## MINISTÉRIO DO DESENVOLVIMENTO REGIONAL

## 1º CADERNO DE PERGUNTAS E RESPOSTAS

RDC ELETRÔNICO Nº 04/2020

**OBJETO: “EXECUÇÃO DAS OBRAS CIVIS, AQUISIÇÕES, MONTAGENS, COMISSONAMENTO, PRÉ-OPERAÇÃO E ELABORAÇÃO DE PROJETOS EXECUTIVOS COMPLEMENTARES DO TRECHO IV - RAMAL DO APODI DO PROJETO DE INTEGRAÇÃO DO RIO SÃO FRANCISCO COM BACIAS HIDROGRÁFICAS DO NORDESTE SETENTRIONAL - PISF”**

Tomando como referência o Projeto de Drenagem 1260-DES-4725-20-26-005-R05, temos a ESTRADA DE SERVIÇO, e verifica-se que o Bueiro se prolonga até o final da Estrada.

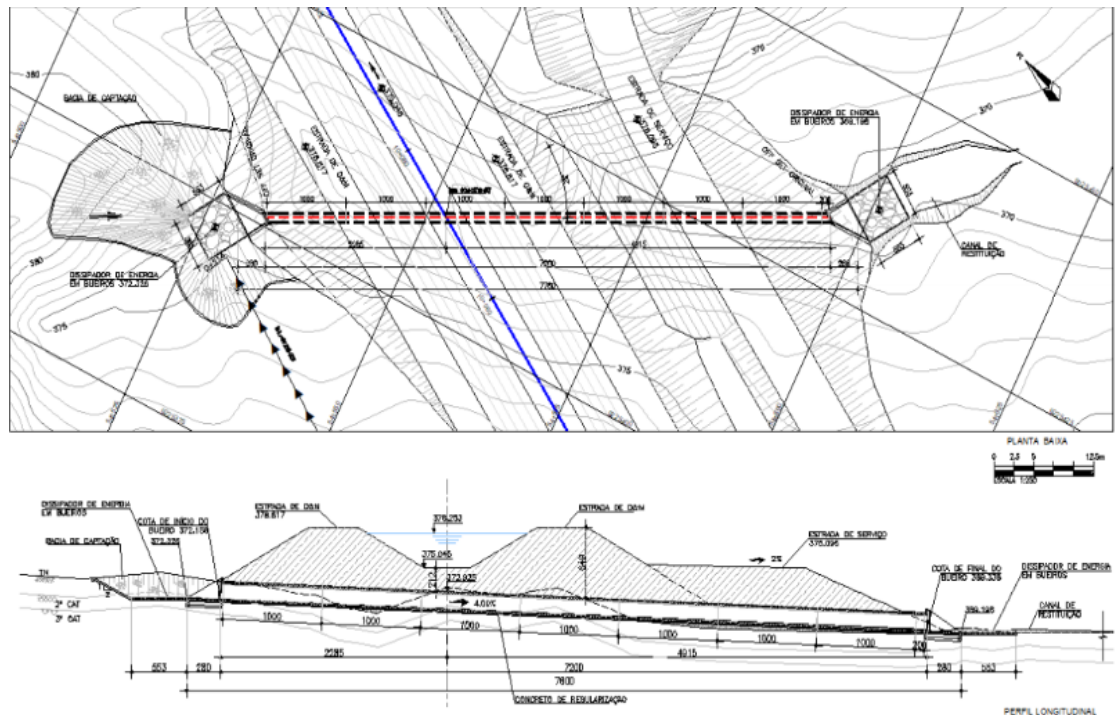
Baseado nestas informações, favor esclarecer:

- a) O Sistema Viário que se refere o Termo de Referência, item 6.3, não fazendo parte do Escopo Contratado, corresponde a ESTRADA DE SERVIÇO apresentada no desenho acima, e na pasta 08-Sistema Viário, constante no anexo 15 – Desenhos.

**Está correto nosso entendimento? Em caso negativo, favor esclarecer.**

- b) Não fazendo parte do Escopo Contratado a Execução da ESTRADA DE SERVIÇO (Sistema Viário), entendemos que os Projetos de Drenagem dos Bueiros, deverão ser retificados, reduzindo a extensão destes Bueiros, de modo que a Boca de Bueiro e o Dissipador de Energia sejam recuados para a saia de aterro do Canal.

**Está correto nosso entendimento? Em caso negativo, favor esclarecer.**

- a) Não, o entendimento não está correto. Os bueiros deverão ser executados conforme projeto

b) Os bueiros deverão ser executados conforme projeto.
